Carrière de calcaire de « Coumeilles des Barrencs »  
à Estagel (66)

Dossier de demande d'autorisation environnementale  
pour le renouvellement de l'autorisation d'exploiter  
la carrière au titre des ICPE  
**Complément A : Etude de Stabilité**

*Rapport 24C004*  
*Version 1 – Décembre 2025*  
*Complément A d'Avril 2026*

Par courrier du 27/01/2026, une demande de compléments a été adressée portant sur la justification du projet d'exploitation par une étude de stabilité. Le présent document comporte, en annexe, cette étude de stabilité et, dans le corps principal une évaluation de l'incidence de cette étude sur le dossier déposé.

☞ Figure : Organisation temporaire de l'exploitation des fronts Sud

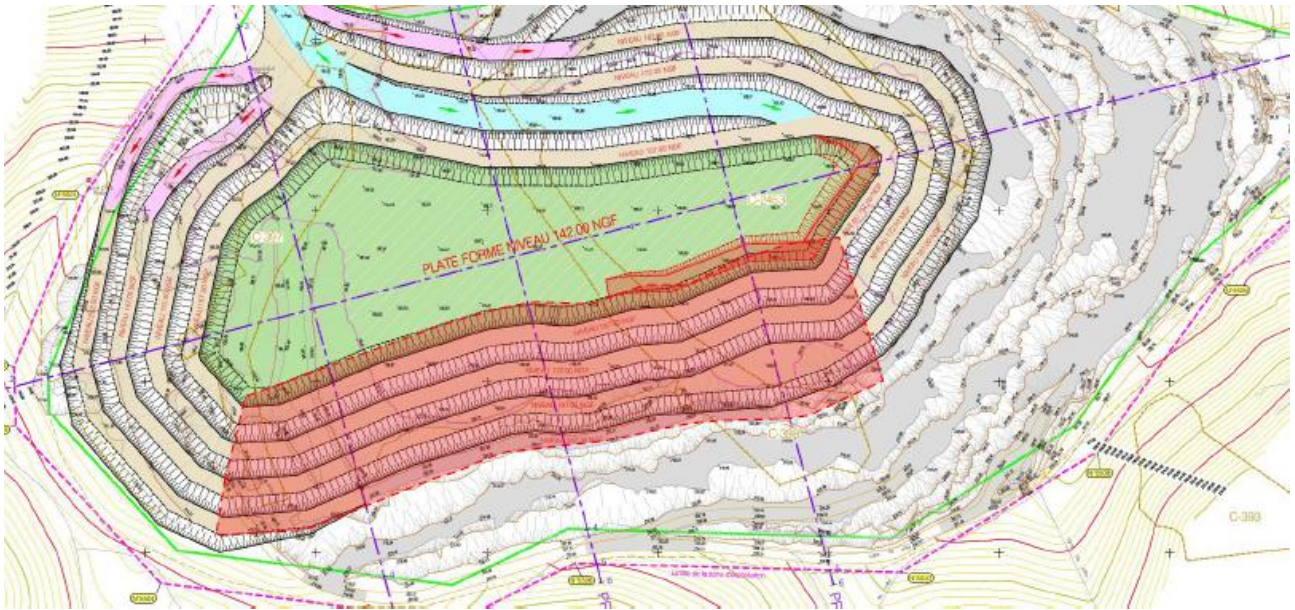
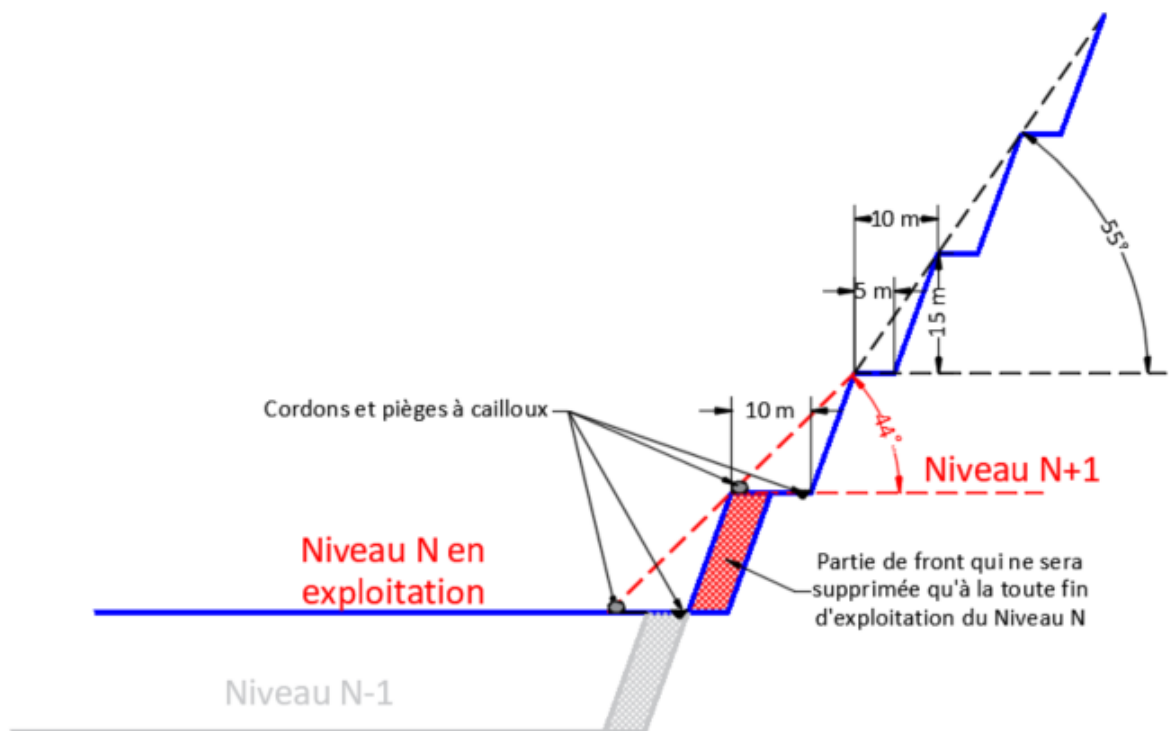
Cet aménagement de l'organisation de l'exploitation ne concerne que les nouveaux fronts créés au Sud (cf. carte page suivante). Il consiste à ramener temporairement et localement sous 45°, au lieu de 55°, la pente intégratrice de l'exploitation des niveaux en cours (cf. figure page suivante).

Pour un niveau N en cours d'exploitation, le long du front Sud, la largeur de la banquette du niveau N+1 est maintenue à 10 m le temps de l'exploitation du niveau N. Lorsque celui-ci est terminé et que le niveau N-1 est amorcé (sauf atteinte du dernier carreau), une banquette de 10 m est de nouveau maintenue entre le niveau N et le niveau N-1. La banquette résiduelle du niveau N+1 peut alors être ramenée à un minimum de 5 m (sauf avis géotechnique contraire).

Cette largeur de banquette de 10 m au-dessus du niveau en cours d'exploitation est donc temporaire mais tient compte du fait que l'enjeu d'une déstabilisation, qu'elle soit ponctuelle sur un niveau ou importante sur plusieurs niveaux, porte sur les employés, le temps donc de l'exploitation, aucun effet extérieur n'étant attendu.

Dans la mesure où l'augmentation de largeur de banquettes est uniquement temporaire et limitée au fronts Sud sur un seul niveau à la fois, le projet général d'exploitation tant dans sa géométrie que dans son rythme, n'est pas remis en question.

Le réaménagement coordonné n'est pas non plus remis en question, cependant, le réaménagement d'une partie des banquettes du front Sud est différé dans le temps puisque le dernier tir d'abattage de la banquette N+1 ne pourra être effectué qu'à la fin de l'exploitation du niveau N avec l'ouverture du niveau N-1 (sauf atteinte du carreau final). Cet aspect a une incidence sur la description littérale du phasage concernant les opérations de réaménagement (Pièce n°1 – Chap. 4.3.5 du dossier initial), ainsi que sur les plans et montants des garanties financières des phases 1, 2, 3, 4 et 5 (Pièce n°1 – Chap. 7.3.2.b du dossier initial). Ces éléments sont donc révisés en suivant, sans incidences sur la poursuite de l'instruction du dossier.

🔗 Figure : Principe de la rampe d'accès au niveau 157

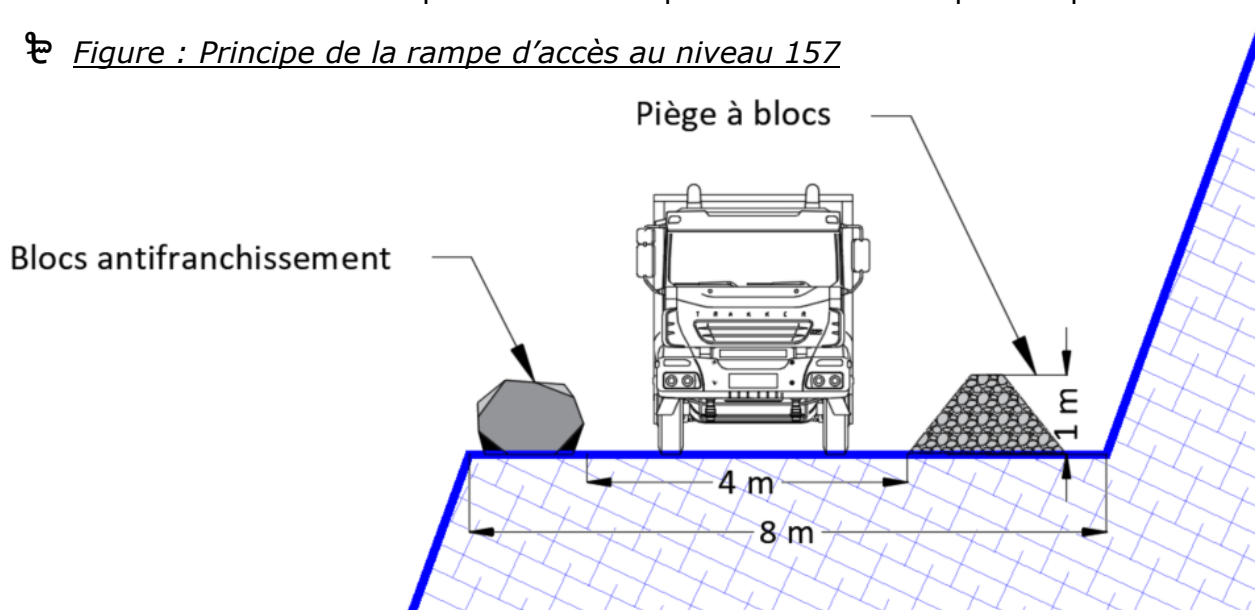
Cette phase verra la finalisation de l'exploitation du niveau 172 et la création, dans ce niveau, d'une rampe large de 8 m, de pente à 10% permettant de relier le niveau 157 à l'entrée de la carrière et pouvant être empruntée en sécurité par des poids-lourds.

Figure 17 : Résultats de l'analyse cinématique sous le logiciel DIPS de l'orientation de front n°3 (azimut du vecteur pendage N350°, pendage 55°) et localisation de plans type associés à la famille F2 selon l'orientation n°3.

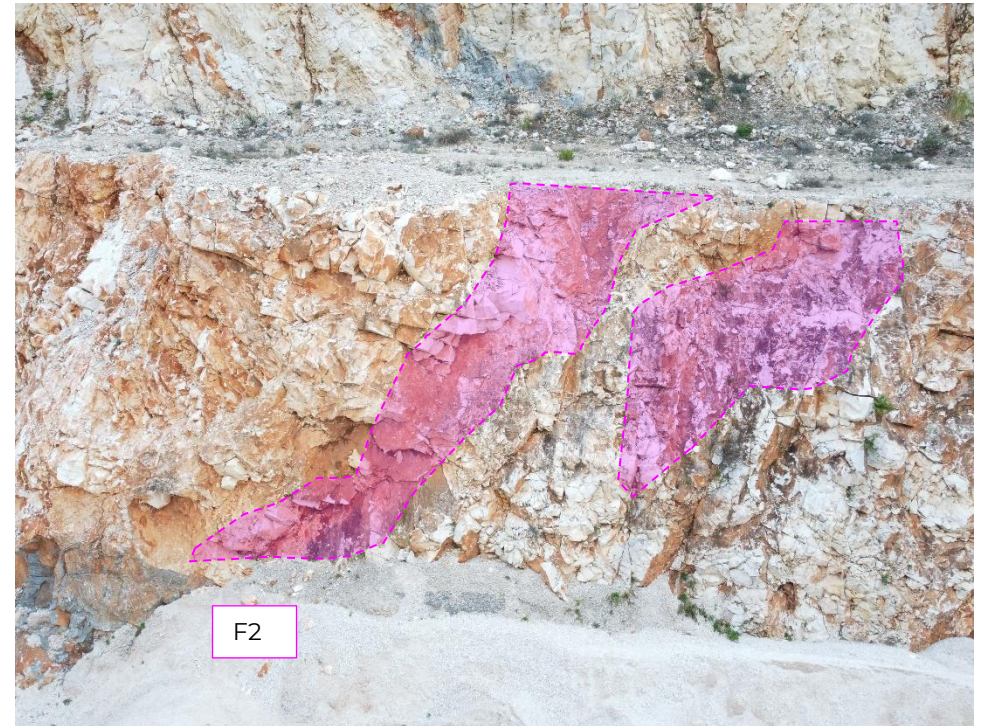
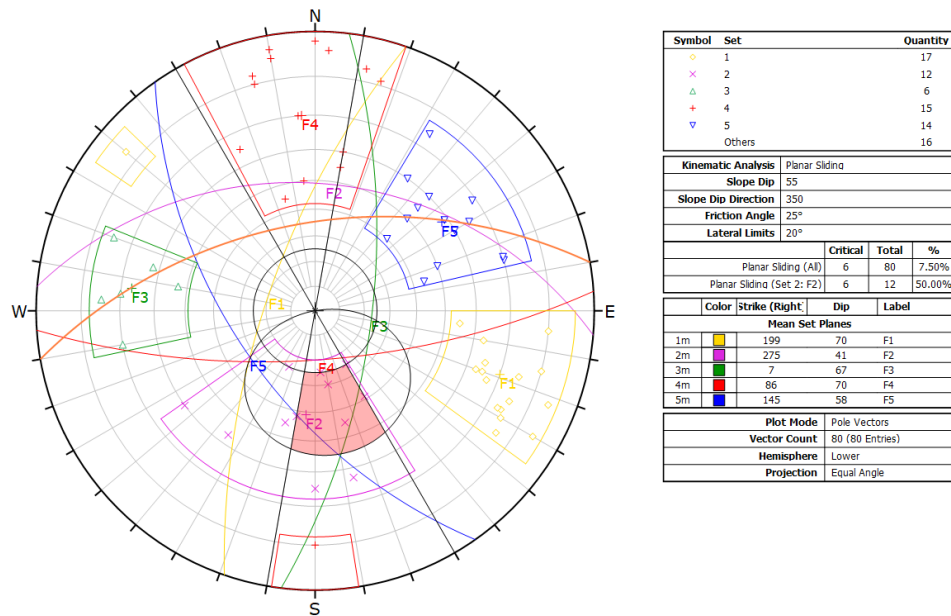
Les plans F2 peuvent atteindre une extension pluridécamétrique comme c'est le cas par exemple en terminaison ouest du front N080 actuel où ce plan de glissement se retrouve de manière continue sur deux fronts successifs. Afin d'étudier la stabilité sur plusieurs fronts une étude complémentaire a été réalisée en prenant en compte la pente intégratrice du projet, fixée à 55° .(cf. ci-dessous)

L'analyse de stabilité met en évidence qu'une partie des plan F2 est susceptible de générer des instabilités à l'échelle de plusieurs gradins. Ce point constitue un point de vigilance de la part de l'exploitant.

Figure 25 : description de l'adaptation de la méthode d'exploitation (source : entreprise) et localisation sur les plans de phasage des futurs fronts concernés.

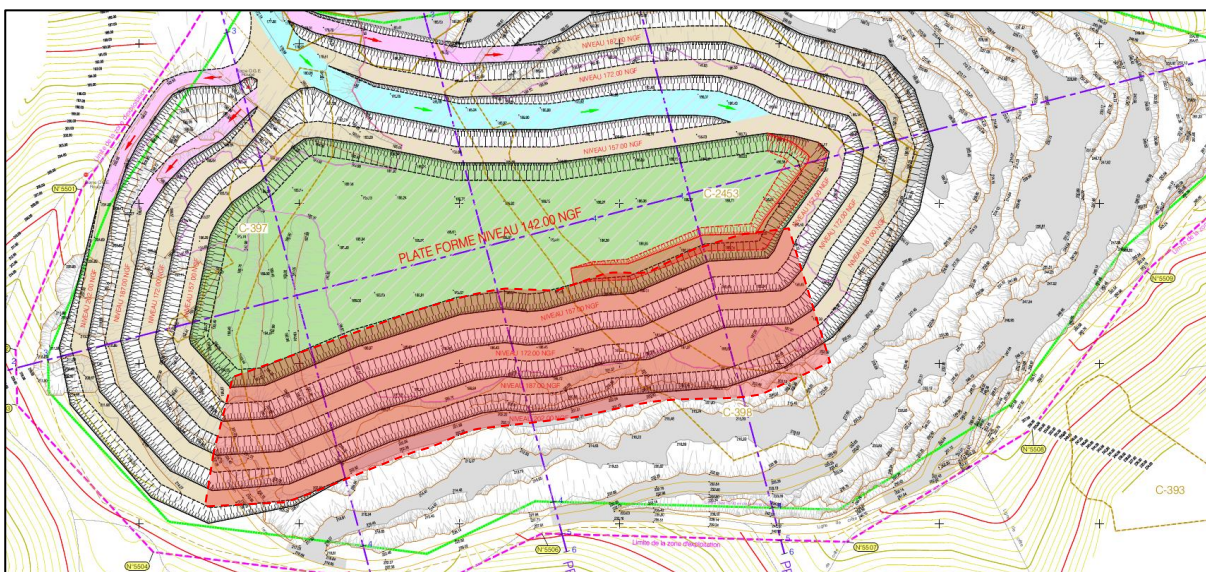
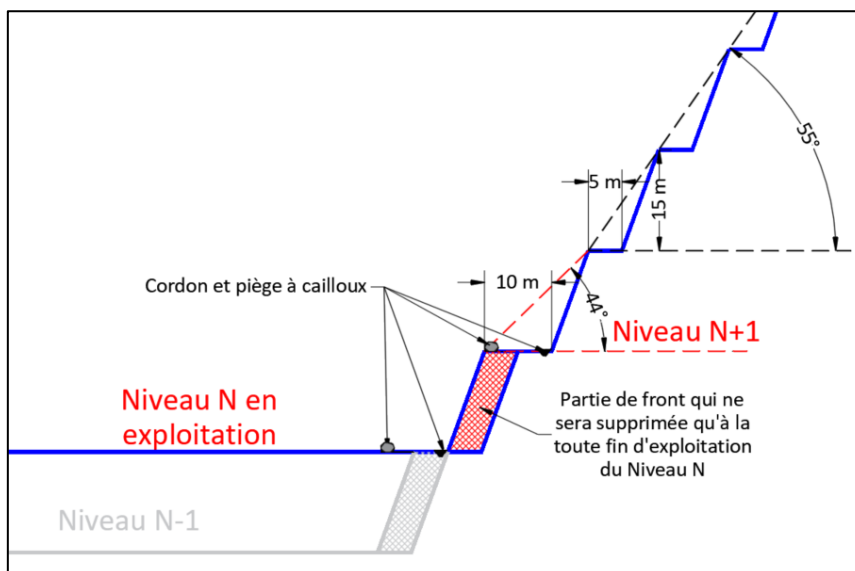
Considérant le projet d'exploitation actuel, le risque majeur en lien avec la stabilité de l'exploitation concerne les mécanismes de glissement plan selon l'orientation prévue pour le front n°3 :N080.

Cette orientation correspond aux fronts sud de l'exploitation. Au niveau de ce front, les résultats de l'étude de stabilité et de nos observations montrent que les mécanismes de glissements plans sont possibles à l'échelle d'un ou de plusieurs gradins. Ce risque concerne en particulier les plans de la famille F2 avec un pendage inférieur à la pente intégratrice (55°) et présentant une rugosité faible et/ou un remplissage important.

La potentielle occurrence de glissements plans impliquant les discontinuités F2 nécessite des adaptations pour améliorer la stabilité de l'exploitation. En ce sens, une adaptation de la méthode d'exploitation a été soumise par l'exploitant. Cette procédure est décrite dans le dossier d'autorisation et repose en particulier sur le point suivant :

- **Maintien d'une banquette de 10m de large au niveau N+1 lors de l'exploitation du niveau N, permettant la diminution locale et temporaire de la pente intégratrice**

Nous faisons néanmoins remarquer que cette mesure améliore la stabilité de façon transitoire, elle ne réduit pas le risque de grand glissement à plus long terme en cas de plan majeur identifié et une fois que la banquette du niveau N+1 est entièrement exploitée.
